# 海龍二號離岸風力發電計畫環境影響差異分析報告

## (第二次變更)審查意見對照表

「海龍二號離岸風力發電計畫環  
境影響差異分析報告  
(第二次變更)」

專案小組初審會議  
書面意見回覆說明對照表

圖 1.2.1-1 海龍二號、三號風場玄武岩分布及風機佈設規劃示意圖(14MW)

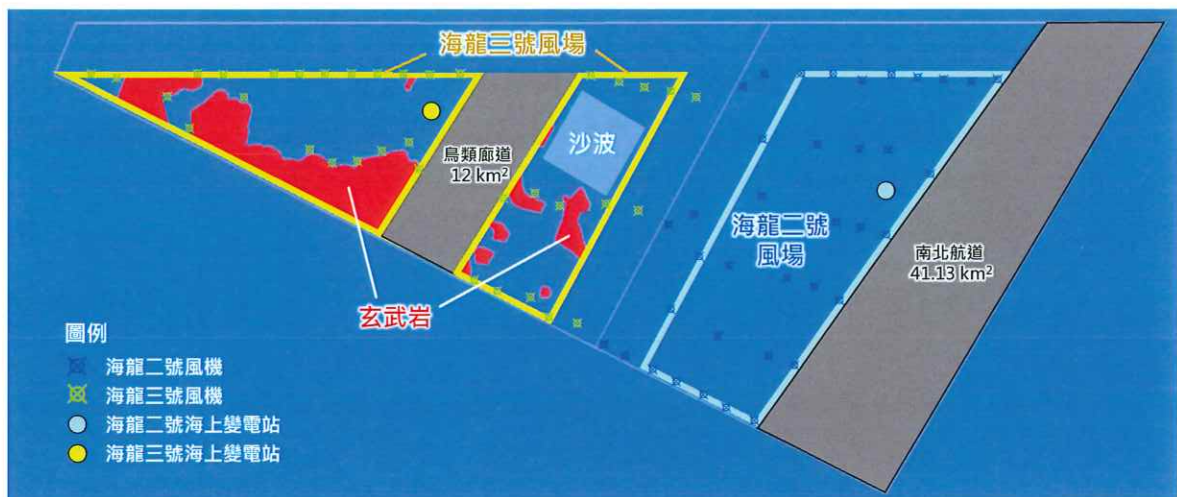
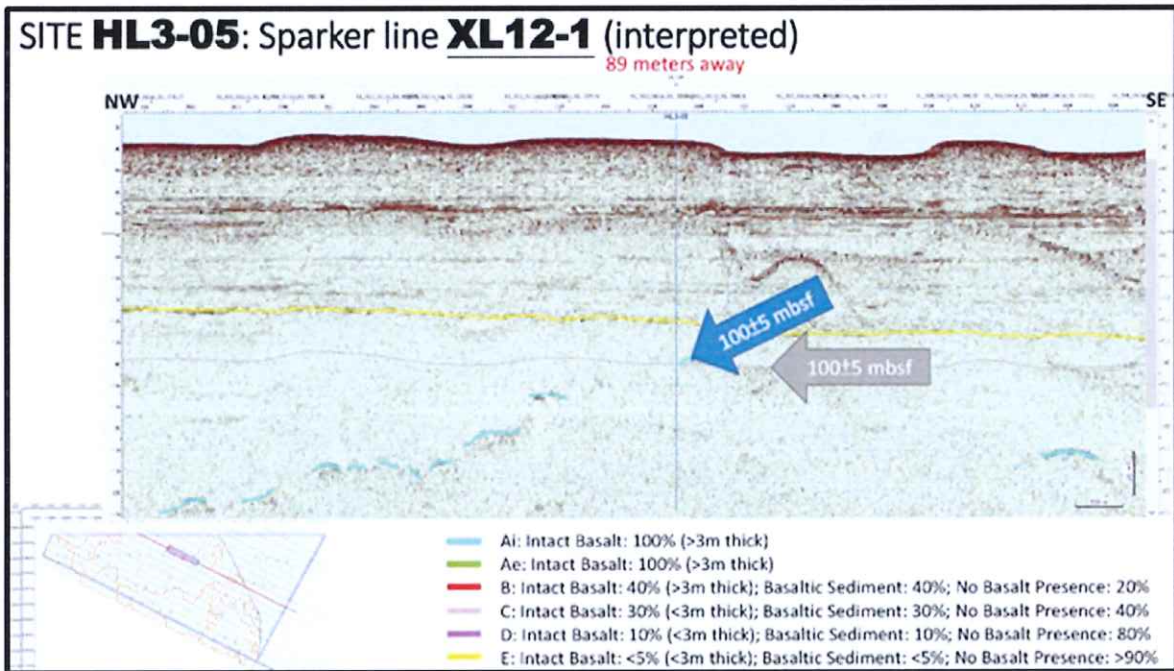
一、針對本人上次第九點意見，此案水深有一定比例不會深達55公尺，仍請評估將適當比例基樁於打樁時在750公尺外之水下噪音控制於159dB以下。

說明：遵照辦理。經審慎評估後，依據本計畫部分地質鑽探及側掃調查結果，海龍三號風場範圍於海床下已發現有大片玄武岩地質分佈(如圖1.2.1-1~2)，另海龍二號及海龍三號風場均有顯著沙波地形，場址平均水深達45~55公尺深，整體地理條件較為嚴苛。另因海龍二號及海龍三號風場規劃採用14MW大型化風機，規劃採用之基樁長度及需打入海床之深度已大於現階段正施工中之其他風場，雖風機設置位置均已避開淺層玄武岩地質，但實際地質狀況相較於軟泥或沙質地地形確實更為堅硬緊實，在此種種嚴苛及限制條件之下，經與海事工程施工廠商依據實際的地質調查結果，以及目前已商業化之最佳噪音防制工法進行評估後，打樁期間距離風機基礎中心點750公尺監測處，水下噪音聲曝值(SEL)不超過160dB re 1 $\mu$ Pa<sup>2</sup>s已有相當困難性，懇請委員諒察，並懇請委員同意維持原環評承諾之水下噪音聲曝值(SEL)不超過160dB re 1 $\mu$ Pa<sup>2</sup>s，作為影響評估閾值。

圖 2.5.7-1 本計畫海纜非地下工法作業範圍與中華白海豚野生動物重要棲息環境範圍相對位置示意圖

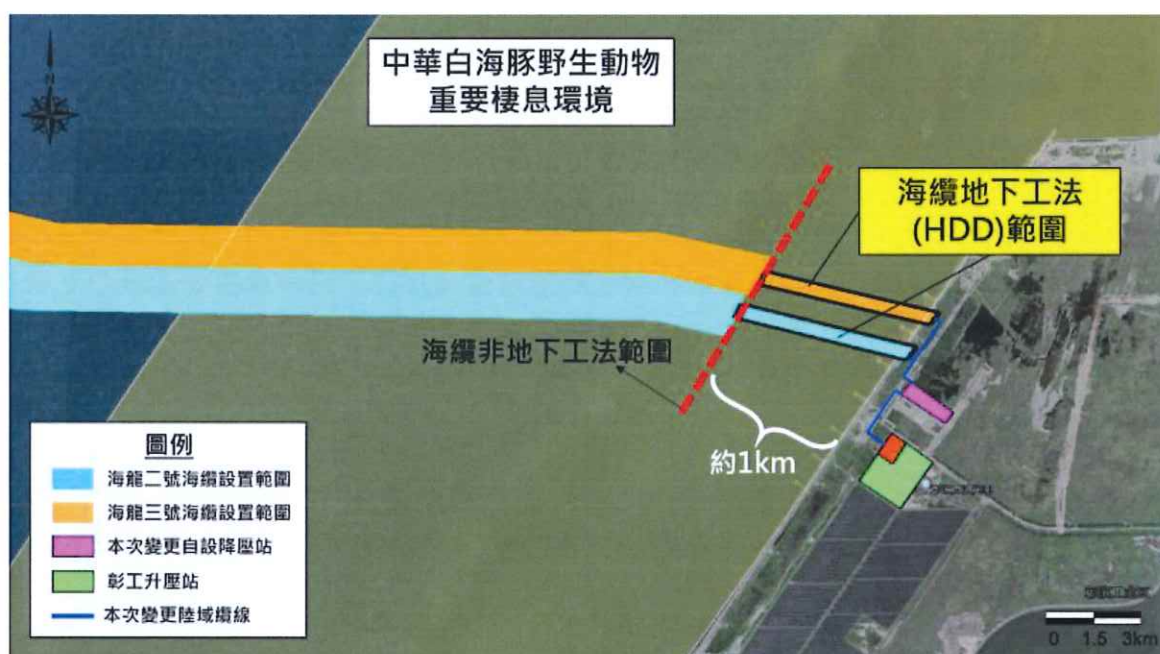
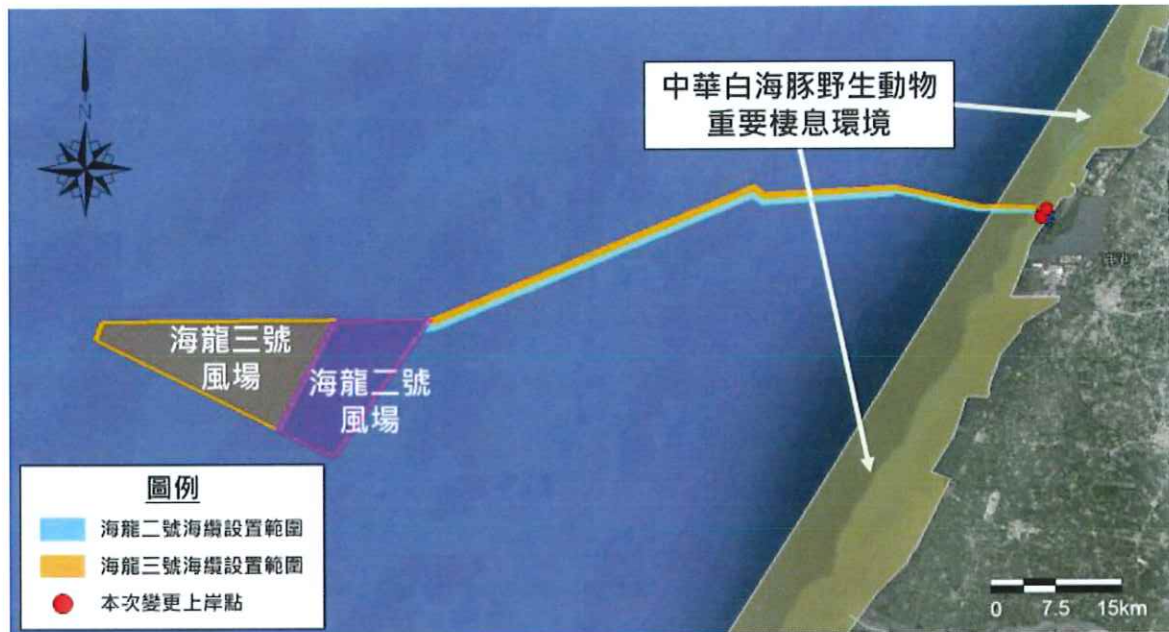
七、請補充「中華白海豚野生動物重要棲息環境」範圍內，海纜施工方式之具體內容(含地下工法及非地下工法部分)。

說明：遵照辦理。本計畫已將風場、海纜(含地下工法及非地下工法)以及陸域設施範圍套疊「中華白海豚野生動物重要棲息環境」範圍，以呈現各施工作業範圍於「中華白海豚重棲」範圍之相對位置。詳如圖2.5.7-1~2所示。本計畫潮間帶區域電纜鋪設工程，其越堤段電纜鋪設將採用地下工法(水平鑽掘或推管)，以減少對於生態棲地之影響，其餘非地下工法部分之電纜鋪設，將避開候鳥過境期11月至隔年3月。此外海纜將採分段施工，同時潮間帶施工範圍邊界將設置污染防止膜或防濁布等。
